Omgevingsvergunning Vijf Meilaan 7 (Meas locatie)

Zienswijzennota

Maart 2017

situatie in ontwerp

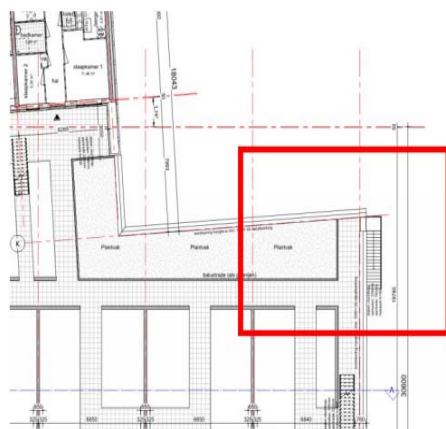
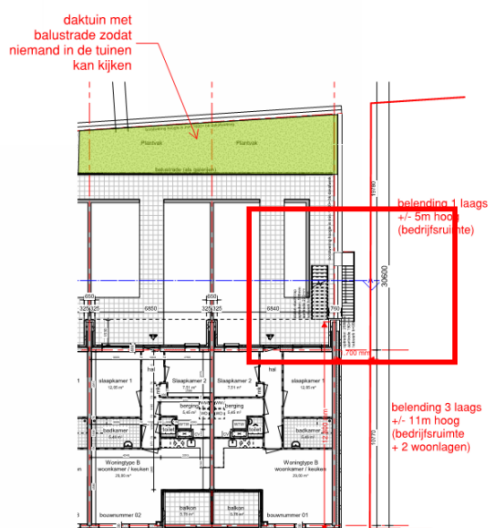
I	Thema: Privacy		
11	Door de geringe afstand tussen huidige woningen en de nieuwbouw van de Meas-locatie raken omwonenden een deel van hun privacy kwijt. We kunnen letterlijk bij elkaar in de woningen kijken. Dit heeft opnieuw gevolgen voor het woongenot. Ook is dit in strijd met de Hoogbouwvisie B. punt 7 <i>Ingediend door 1 t/m 33, 35, 36</i> De appartementen Hoflaan 132 t/m 164 zijn door de eigenaren aangekocht met een groenstrook aan de	In het kader van privacy van omwonenden zijn er privacy-maatregelen genomen richting de de tuinen van de woningen aan de Hoflaan 132/164 (appartementen-complex). De trap vanuit het binnenhof naar de galerijen is zoveel mogelijk in het hof geplaatst. Aan het eind van de galerij die de woningen aan de Hoflaan zijde ontsluit is een muurschijf in metselwerk uitgevoerd zodat niet op het aangrenzende perceel wordt gekeken. En in het verhoogde binnengebied ligt een balustrade van 2m vanaf de perceelsgrens zodat er dit geen strijdigheid oplevert met het burendrecht. De gevels op de begane grond van de nieuwbouw zijn gesloten naar aangrenzende	Onder paragraaf 3.7.2. is een kopje genaamd aanzicht en privacy toegevoegd met daarbij een toelichting op de privacy aspecten en een verwijzing naar de aanzichtstudie zoals opgenomen als bijlage van de ruimtelijke onderbouwing. De vluchtrap tegen de kopgevel van de nieuwbouw is meer naar achteren verplaatst en het

achterzijde en aansluitende laagbouw. De geplande nieuwbouw staat te dicht op de bestaande appartementen en de verhouding in hoogte tussen de geplande nieuwbouw en bestaande bouw is zoek. Er is nog nauwelijks privacy aan de achterzijde van de woningen gezien de korte afstand tussen de achtergevel en de geplande nieuwbouw. <i>Ingediend door 2, 3, 7, t/m 10, 25 en 26</i>	eigendommen. De kopgevels van de appartementen op de 1e en 2^e verdieping zijn ook gesloten ontworpen. In de tekeningen van de ontwerp omgevingsvergunning was een vluchtrap tegen de kopgevel geplaatst waardoor alsnog voor een klein deel op de tuinen van de woningen aan de Hoflaan kon worden gekeken. Dit is nu aangepast door de vluchtrap meer naar achteren te plaatsen en het plantvak tot aan de zijgevel door te trekken. Zie hiervoor de bij de omgevingsvergunning opgenomen bouwtekeningen. De onderwoning (hoflaan 164) naast de kopgevel van de appartementen aan de Hoflaan 132 t/m 164 heeft een entree aan de zijgevel. Deze woning zal bereikbaar blijven. De zijgevels van de kopwoningen van de nieuwbouw zijn gesloten zodat er geen vermindering van privacy is en geen strijd met het burennrecht. De onderbouw van drie bouwlagen staat op ongeveer 20 meter tegenover de gevels van de appartementen aan de Hoflaan oneven nummers. Dat is de zelfde afstand als de bestaande woningen aan de Hoflaan even nummers. Het hogere accent staat op minimaal 30m afstand van de woningen Hoflaan oneven nummers. Daarmee wordt er visueel voldoende afstand aangehouden tussen de bestaande woningen en de nieuwe woningen. Naar het tegenoverliggende appartementencomplex aan de Vrijheidslaan geldt een afstand van circa 20 meter en is er geen onevenredige vermindering van privacy. De accentuerende toren zal zeker invloed hebben op het uitzicht vanuit dit appartementencomplex. De onderbouw ligt echter op 25 meter afstand van het eerste lage deel van het appartementencomplex Vrijheidslaan. En het hogere deel van de nieuwbouw ligt zelfs op 35 meter afstand van de kopgevel van het accent van het appartementencomplex Vrijheidslaan. Dit is vergelijkbaar met	plantvak tot aan de zijgevel is doorgetrokken. Zie hiervoor de bij de omgevingsvergunning aangepaste bouwtekeningen.

4. Er was onvoldoende aandacht besteed aan de luchtkwaliteit ter plaatse. In de toelichting is hier nu een aparte milieuparagraaf aan besteedt.
5. In de tekeningen van de ontwerp omgevingsvergunning was een vluchtttrap tegen de kopgevel geplaatst waardoor alsnog op de tuinen van de woningen aan de Hoflaan kon worden gekeken. Dit is nu aangepast door de vluchtttrap meer naar achteren te plaatsen en het plantvak tot aan de zijgevel door te trekken.

situatie aangepast
